STACYの起動前点検対象設備の見直しについて

令和4年8月10日

原子力科学研究所
臨界ホット試験技術部

【現行の原子炉設置変更許可申請書/本文/申請書添付参考図】

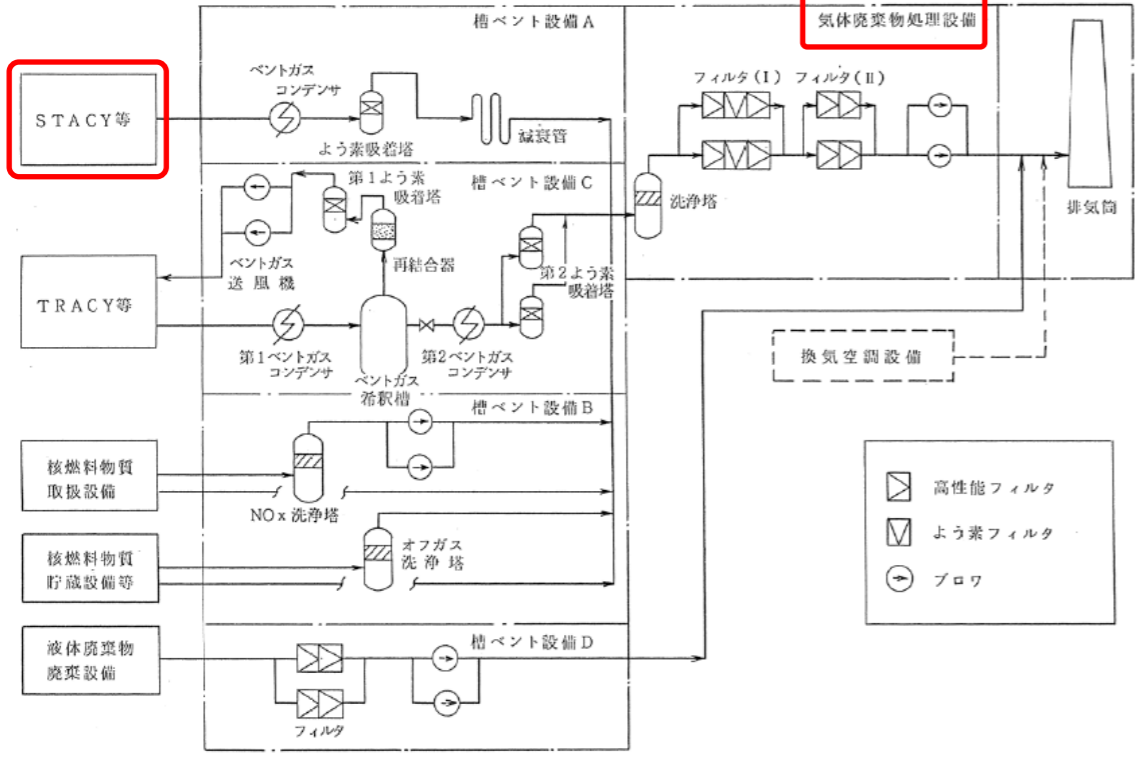
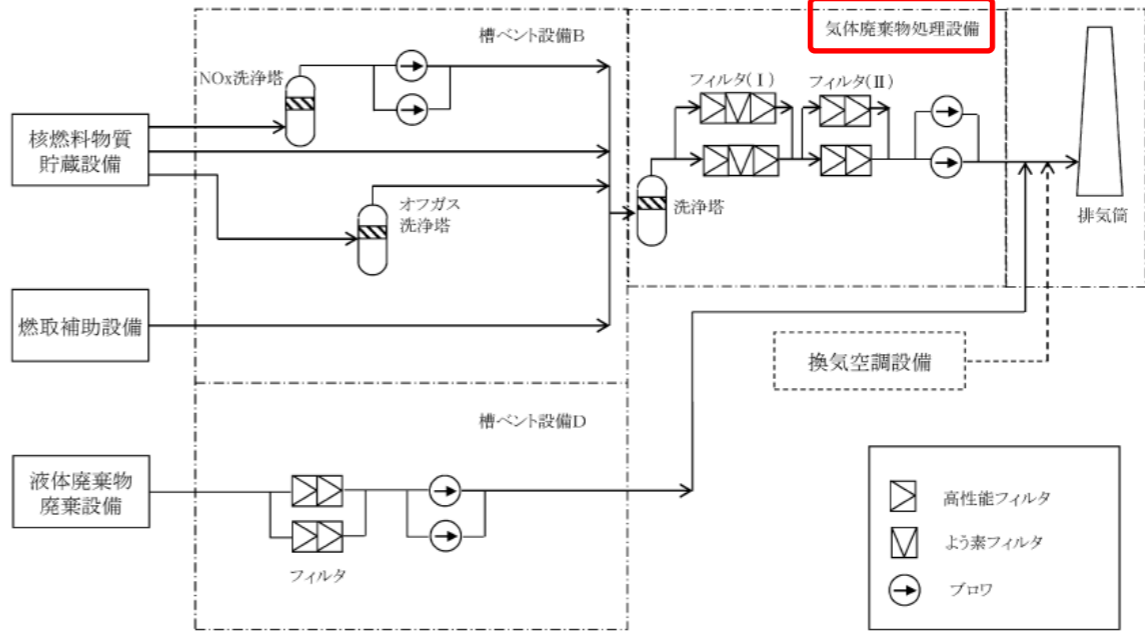
気体廃棄物処理設備は、現行の原子炉設置変更許可申請書において、「溶液系STACY施設」に区分しており、STACY更新炉の運転に供する設備ではない。
